宇治市水道部工務課

給水管（メータ口径φ40mm）の構造変更について（通知）

【 給水管の構造 (φ40 mm)】

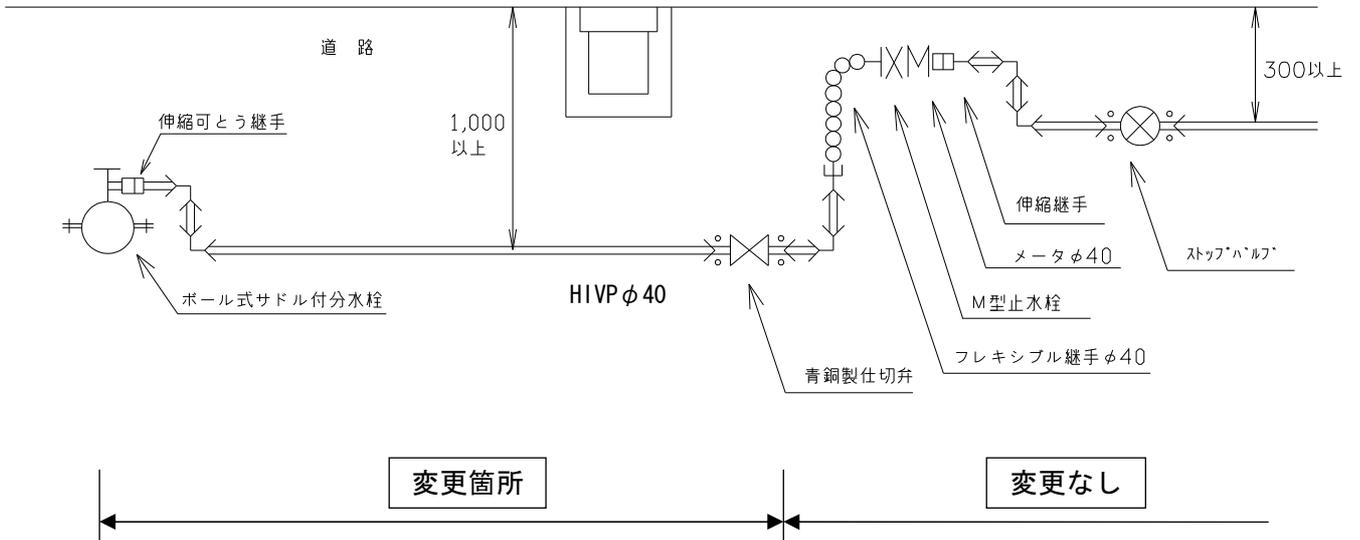
本市の給水装置工事基準では、メータ口径φ40mmの構造は、割丁字管又は丁字管で分岐し敷地内に設置した仕切弁までダクタイル鋳鉄管（φ75mm）で配管することになっていますが、工事費が高額となることや施工スペースの確保が難しいことなどから、構造の変更を検討してまいりました。

1 変更内容（裏面に構造図掲載）

（分岐方法）

割丁字管・丁字管

サドル付分水栓

（管種・口径）

ダクタイル鋳鉄管（DIP-Kφ75）

耐衝撃性塩化ビニル管

耐衝撃性塩化ビニル管（HIVPφ40）

（HIVPφ40）

◎ 一般の場合 (受水槽式給水など)

※ 道路部分については、埋設標識シートにより管を表示すること。

◎ 直結式給水の場合 (マンションなど)

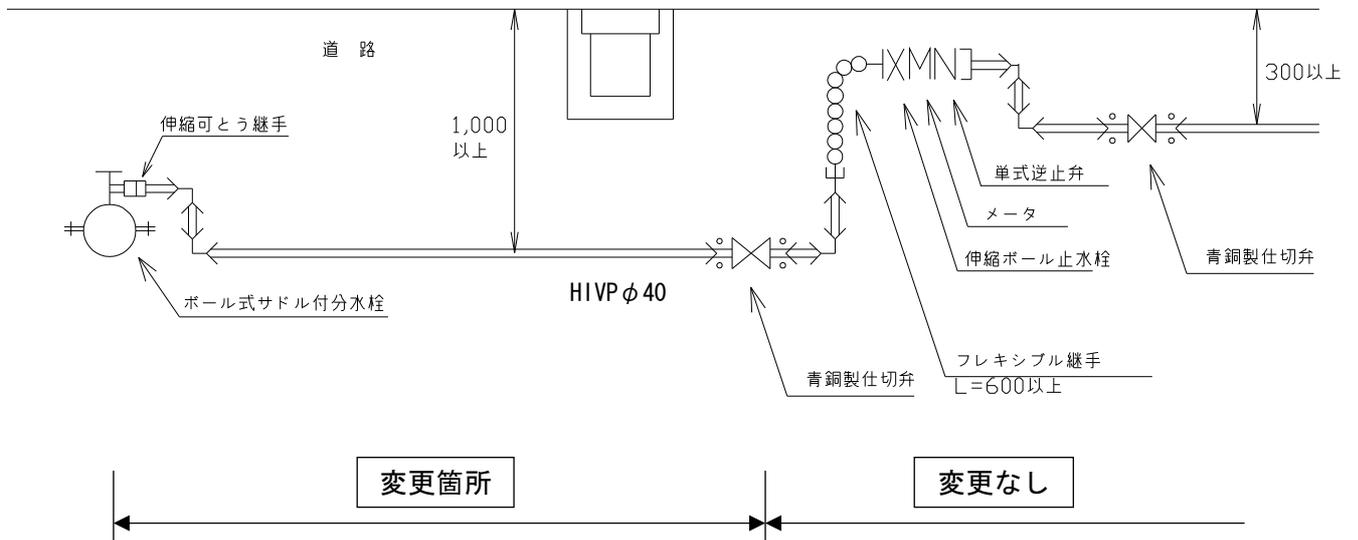
※ 「直結給水の範囲拡大に関する取扱要領」を適用するマンションなどの建築物については、現行どおり単式逆止弁などを設置する必要があります。
